# STELLUNGNAHME

Bundesverbands der Windenergie Offshore e.V. (BWO)

zum Entwurf des Flächenentwicklungsplans 2024

Stand: 08.08.2024

Abbildung 1: Darstellung der Überlagerungsbereiche des Vorbehaltsgebietes FIN1 für die Fischerei auf Kaisergranat mit den Festlegungen der Flächen für Windenergie aus dem FEP

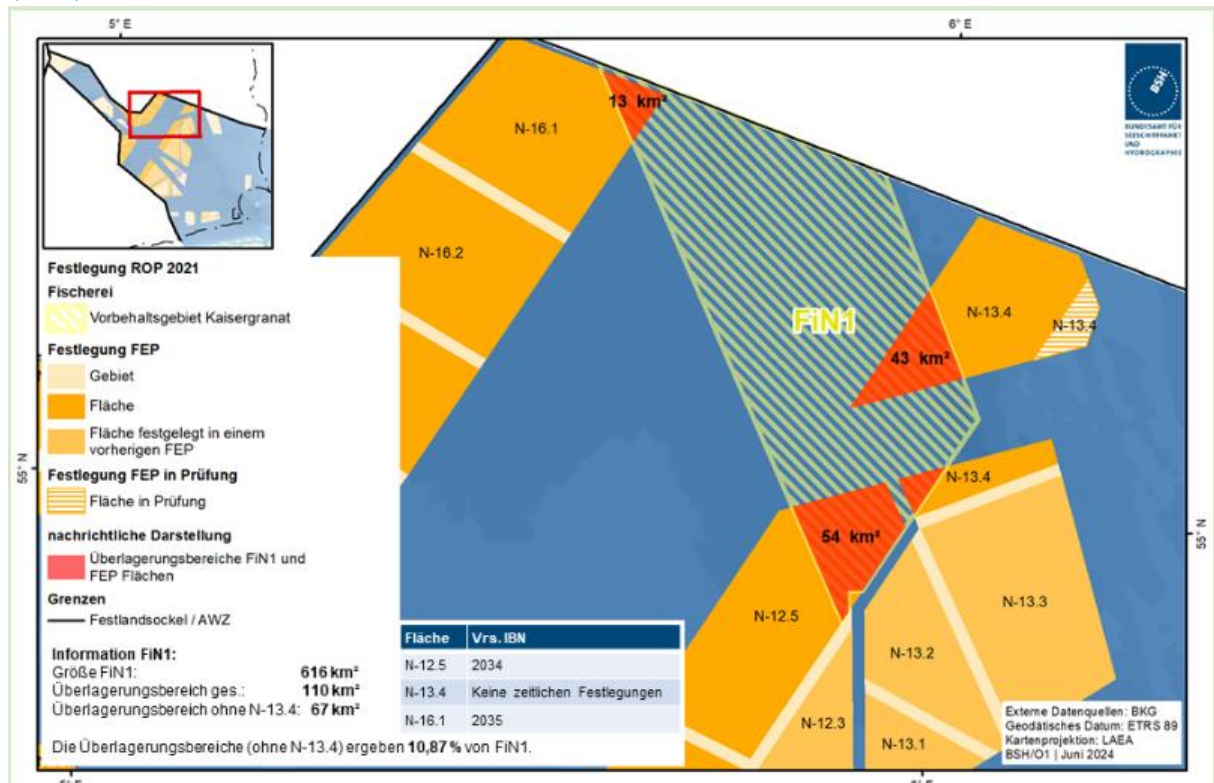
Aus betrieblicher Perspektive stellen fischereiliche Aktivitäten in Offshore-Windparks prinzipiell ein erhöhtes Risiko für die Betriebs- und Arbeitssicherheit dar. So könnte beispielsweise ein Ausfall der Manövrierfähigkeit von Fischereifahrzeugen den Betrieb innerhalb des Offshore-Windparks (OWPs) stören oder gar gefährden. Die Verantwortlichkeiten im Schadens- und Versicherungsfall sind weiterhin ungeklärt.

Grundsätzlich ist eine Überlagerung des Vorbehaltsgebiets Fischerei Kaisergranat und den OWP-Betreiber denkbar, wenn ausschließlich passive Fischereimethoden eingesetzt werden. Für die passive Fischerei sollten grundsätzliche Vorgaben entwickelt werden, wie etwa zu Befahrensregeln, zur technischen Ausstattung der Fischereischiffe/-boote oder zu versicherungsrechtlichen Fragestellungen. Dazu zählen auch die Koordinierung von Arbeiten und (Sicherheits-)Abständen zu Anlagen und Verkabelung.

Die (grundberührende) Schleppnetzfisherei zu gewerblichen Zwecken muss weiterhin vollständig ausgeschlossen bleiben.

Abbildung 9: Darstellung der Leitungskorridore aus dem ROP 2021 zu den Grenzkorridoren N-I, N-II, N-III, u. N-IV

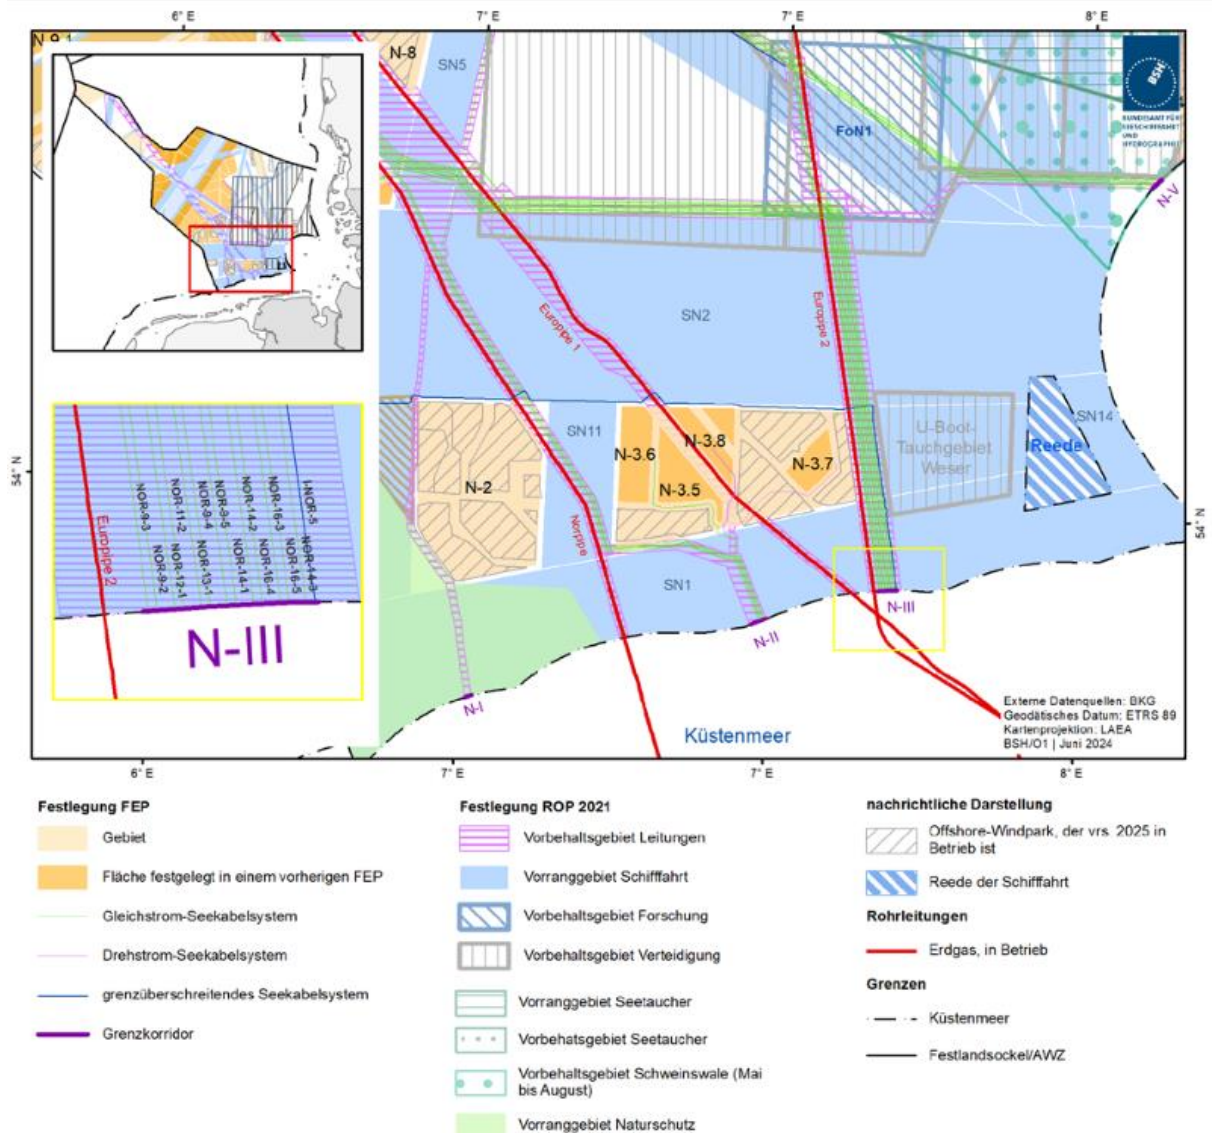
In der Nähe der Offshore-Umrichter-Plattform müssen die Kabel näher zueinander verlegt werden. Der minimale Abstand muss vom Kabelinstallations-Unternehmen definiert werden. Der minimale Abstand hängt u.a. von der Bodenbeschaffenheit und dem Equipment zur Kabelverlegung ab. Im unmittelbaren Nahbereich (unter 100 m) um die Plattform sehen wir individuelle Abstimmungen zwischen Betreibern und Übertragungsnetzbetreibern als nötig an. Die Notwendigkeit einer generellen Regelung sehen wir nicht. Da es sich hier vornehmlich um die DC-Trassen der Übertragungsnetzbetreiber handelt, sehen wir hier vor allem die Übertragungsnetzbetreiber als die Experten in dieser Thematik.

Grenzwerte liegen aus unserer Sicht zwischen 100 m bzw. 200 m, sowie 50 m bei parallelen Kabeln desselben Betreibers und 100 m zu Kabeln eines dritten Betreibers.<sup>1</sup> Kabelinstallationsunternehmen können möglicherweise engere Grenzwerte bestimmen.

Ein weiterer Aspekt, der in diesem Zusammenhang bedacht werden muss, ist der Kurvenradius des Equipments zum Verlegen der Kabel.

Abbildung 10: Wasserstoffrohrleitung - möglicher Trassenverlauf zwischen SEN-1 und dem Küstenmeer

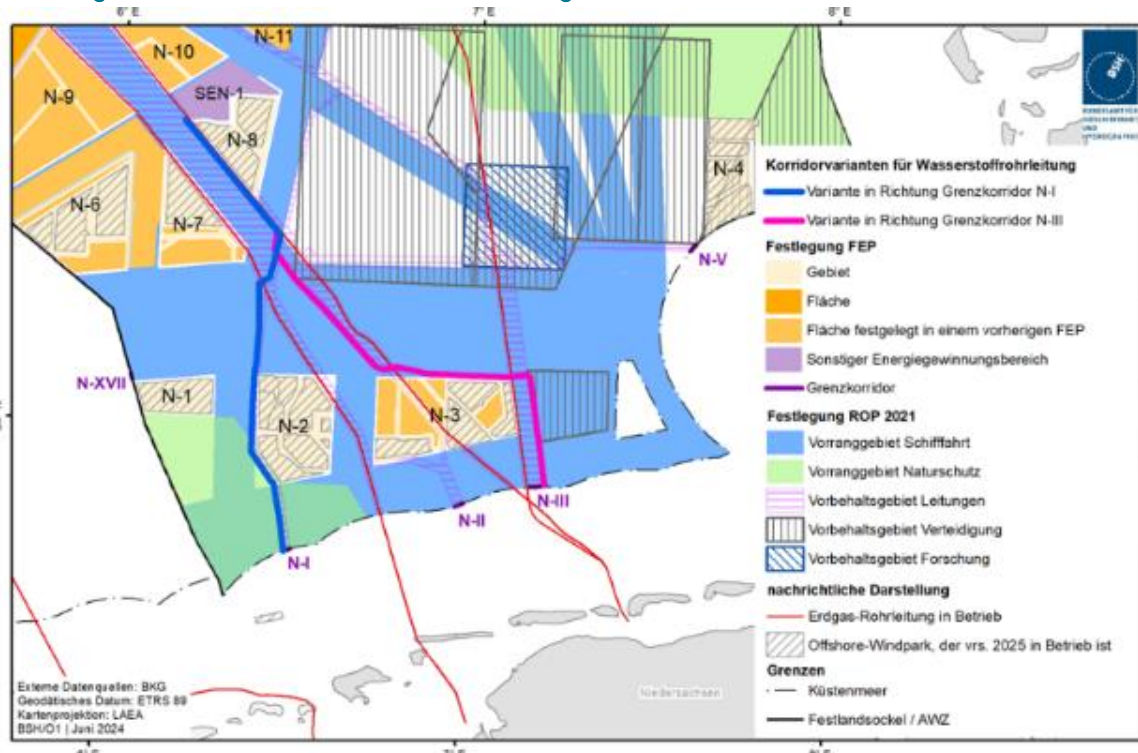
Der Trassenverlauf der geplanten Offshore-Infrastruktur muss mit der Onshore-Infrastruktur verbunden werden können. Dabei müssen die Planungen zum Wasserstoffkernnetz zwangsläufig bei der FEP-Planung Berücksichtigung finden, denn für die Pipeline AquaDuctus besteht nun eine planerische Bedarfsstellung. Das Kernnetz sieht den Raum Wilhelmshaven als Wasserstoffknotenpunkt mehrerer Offshore- und Onshore-Projekte vor. Im Sinne einer effizienten Planung ist es daher erforderlich, die Anlandung von AquaDuctus und Weiterführung in Onshore-Infrastruktur dort zu lokalisieren.

Ebenso muss der Trassenverlauf Optionen für die möglichen verschiedenen Zuschnitte von SEN-1 ermöglichen, die zum jetzigen Zeitpunkt noch nicht final feststehen. Nur in Kenntnis des Flächenzuschnitts ist eine Bewertung des Trassenverlaufs möglich.
